## 軟體重要通知

### SW1A 型 Automation Organizer (WindO/I-NV4)

茲因 SW1A 型 Automation Organizer 內收錄的程式編輯用軟體 WindO/I-NV4 發生以下 6 件異常現象，請使用該軟體的顧客，確認下述的異常內容後，採取對策。造成困擾深感抱歉，敬請見諒。

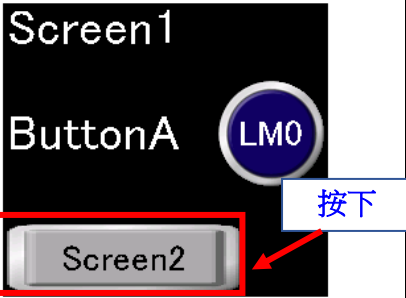
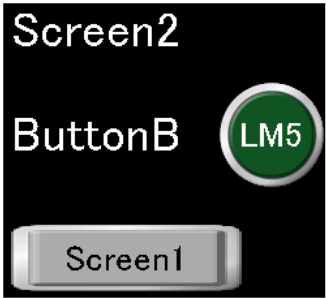
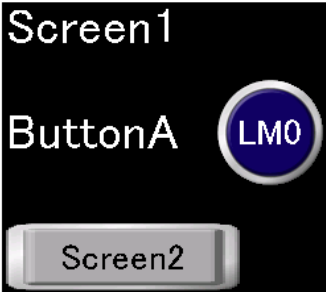
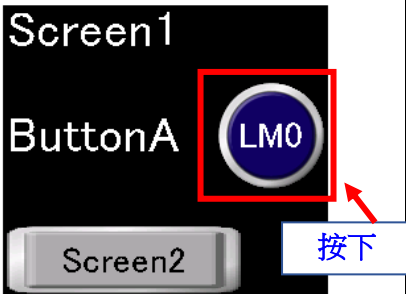
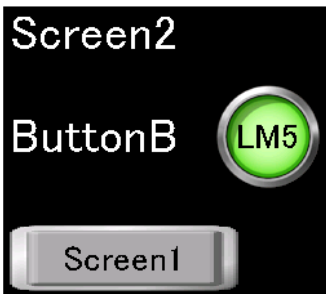
若在切換更改文字組(Text group)時執行了以下操作，則畫面顯示可能無法連續更新。

- ・ 切換基本畫面
- ・ 打開或關閉彈跳視窗

即使畫面顯示無法更新，觸控螢幕的內部處理也不會停止。因此，當操作觸控螢幕時，顯示的畫面可能會與實際的操作不同。

無暫時的對策。請按照本通知函第一頁所記載的對應方式作為永久對策。

圖 2-1：無法接收寫/讀請求

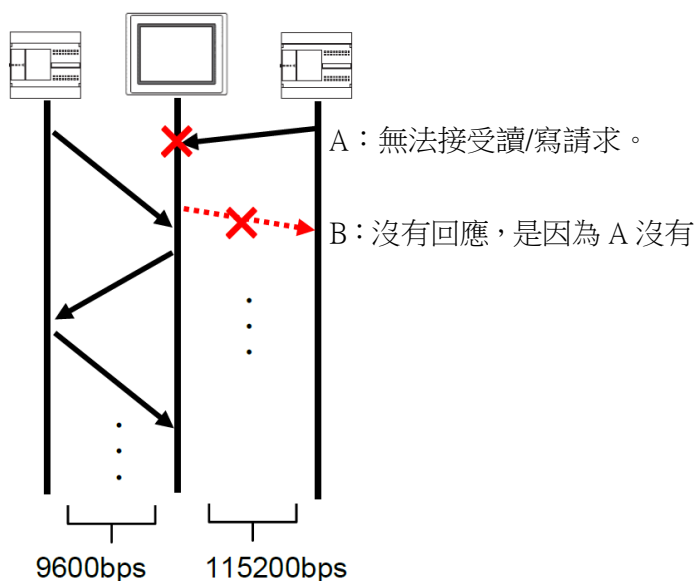
通信驅動程式是 Modbus RTU slave、DM 連接(1:1)或 DM 連接(1:N)：圖 2-1

無暫時的對策。請按照本通知函第一頁所記載的對應方式作為永久對策。

圖 2-2：無法接收到來自 PLC 的回應

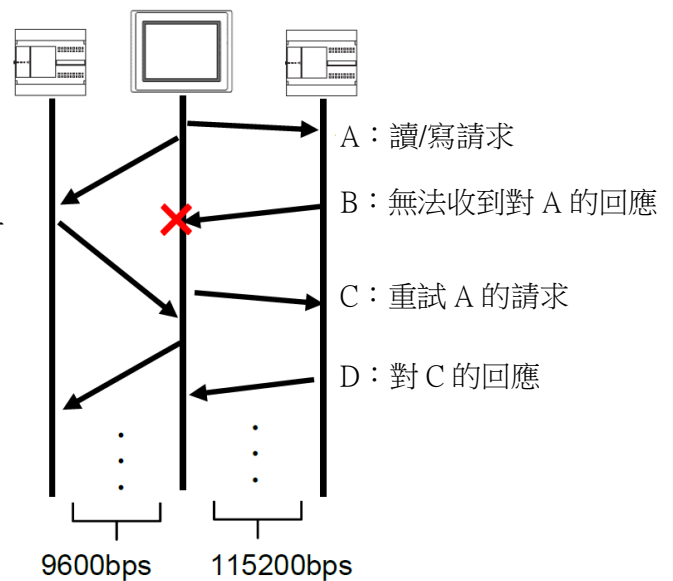
Modbus RTU slave、DM 連接(1:1)、DM 連接(1:N)以外的通信驅動程式：圖 2-2

圖 2-3：無法接收從 O/I Link slave 發送的資料

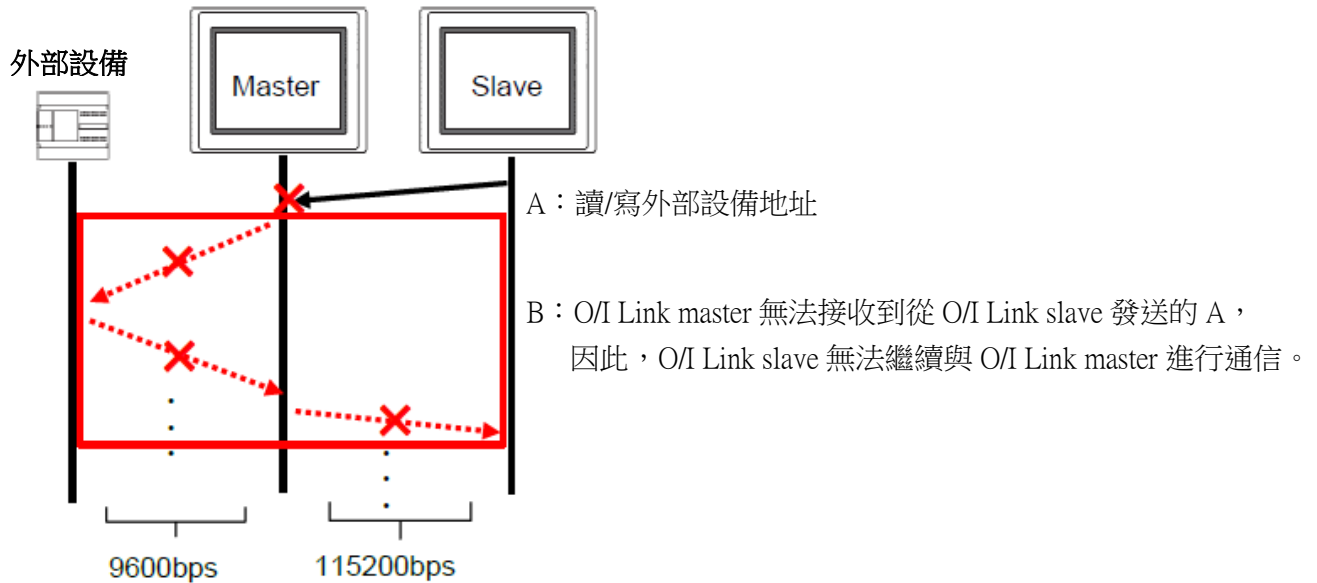
O/I Link master 無法接收從 O/I Link slave 發送的資料。 因此，不從 O/I Link slave 讀取或寫入外部設備地址。 結果，O/I Link slave 操作將變慢或停止。

圖 2-4：無法接收從外部設備發送的資料(用戶通信)

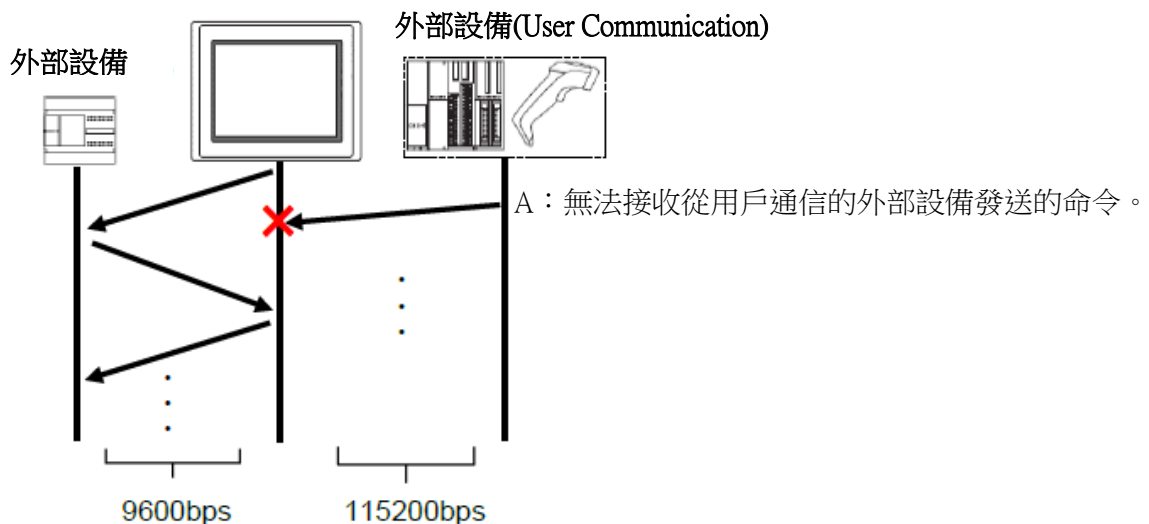
觸控螢幕無法接收從外部設備發送的資料(用戶通信)。 因此，不執行與接收到的資料相關的動作。

圖 3-1 :〔資料設定〕對話框

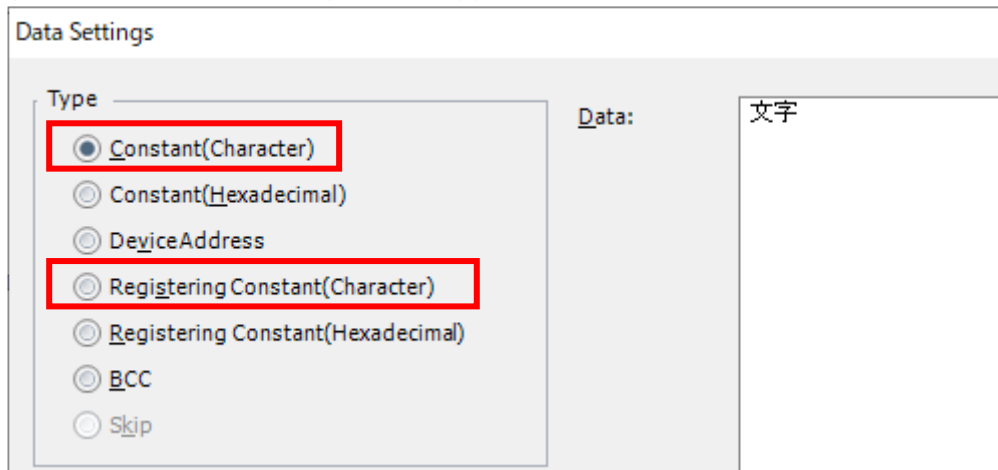
若在用戶通信的〔資料設定〕對話框的〔常數(字符)〕或〔註冊常數(字符)〕中輸入了多字節字符，並且下載了專案檔案，則顯示內容可能會連續重置。

選擇〔常量(十六進制)〕並輸入字符代碼。  
根據與顯示器通信的系統選擇字符集。

(例)若系統使用的字符集是〔Shift-JIS〕，並且您想輸入〔文字〕，則輸入〔95B68E9A〕。

**圖 4-1：打開專案檔案時的錯誤訊息**

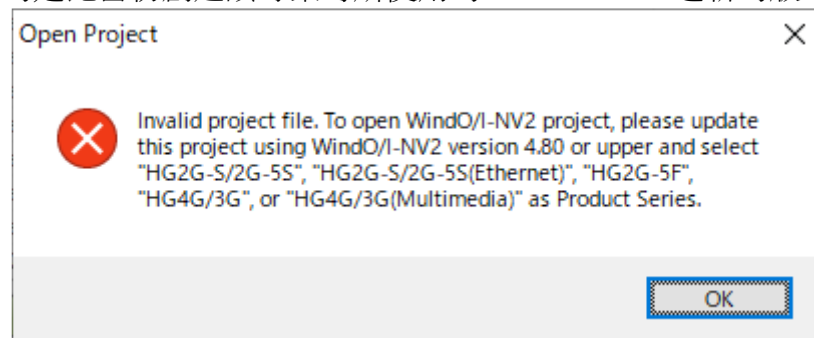
若專案檔名的更改方式是在 Windows OS 上將字母換成大寫或小寫 (例如：將 [ abc.pn4 ] 更改為 [ Abc.pn4 ] )，則當在新版(註)的 WindO/I-NV4 中開啟該專案檔案時，將會顯示一條錯誤訊息，並且無法打開該專案。

請勿將專案檔名的字母換成大寫或小寫。  
請直接將專案的檔名更改為另一個名稱。

(例) 將 [ abc.pn4 ] 更改為 [ abcde.pn4 ]。

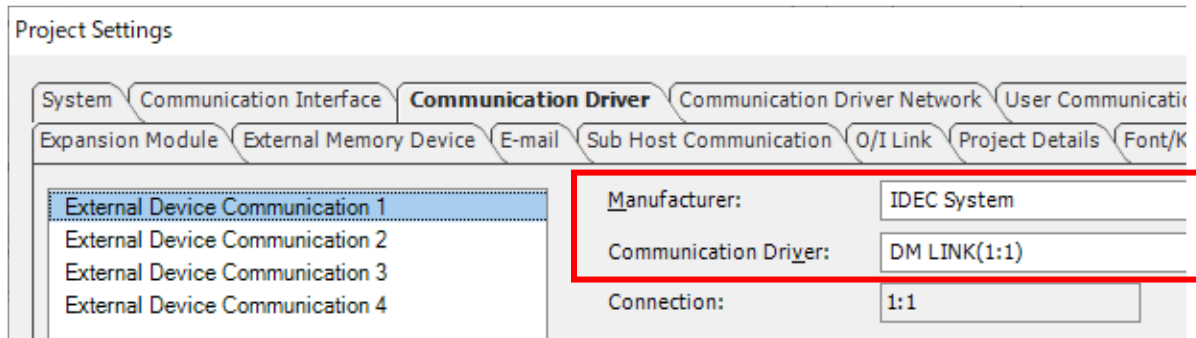
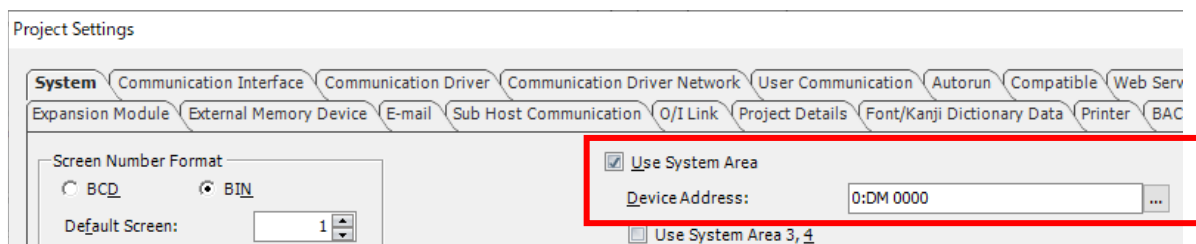
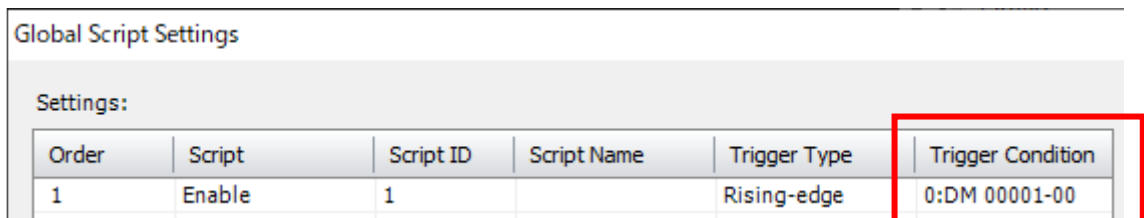
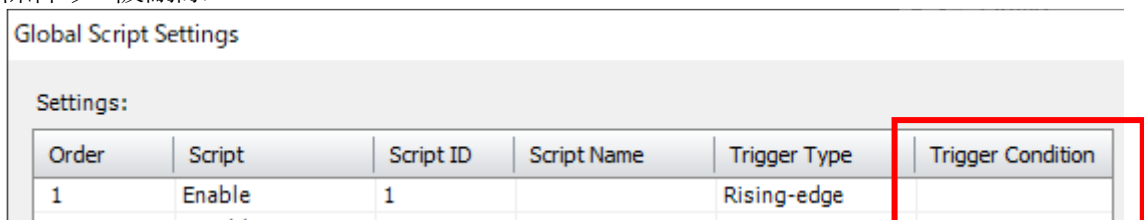
假設在〔項目設定〕對話框和〔全局腳本〕對話框中設定了相同的外部設備的設備地址。若更改了外部通信驅動程式，則將刪除〔全局腳本〕對話框的〔觸發條件〕設定。

完成上述設定後，若在〔通信驅動程式設定〕中將〔IDEC〕選擇為〔製造商〕，並且將〔MICROSmart(FC6A)(RS232C / 485)〕選擇為〔通信驅動程式〕，則〔全局腳本設定〕的〔觸發條件〕被刪除。

無暫時的對策。請按照本通知函第一頁所記載的對應方式作為永久對策。

圖 6-1：〔打開用戶帳戶設定畫面〕的設定

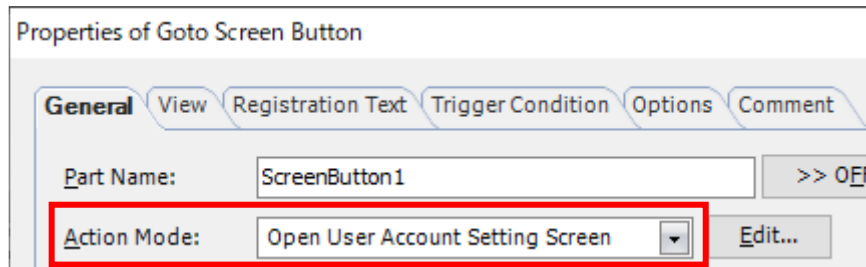
假定將〔轉到畫面〕按鈕放置在基本畫面上，並在〔操作模式〕組合框中設定了〔打開用戶帳戶設定畫面〕，並創建一個編號與基本畫面相同的彈跳視窗。若下載了專案檔案，並且在顯示屏上按下了轉到畫面按鈕，則會顯示一條錯誤訊息。

打開基本畫面上〔轉到〕畫面按鈕的〔內容(Properties)〕對話框並單擊〔確定〕按鈕後，再次下載。
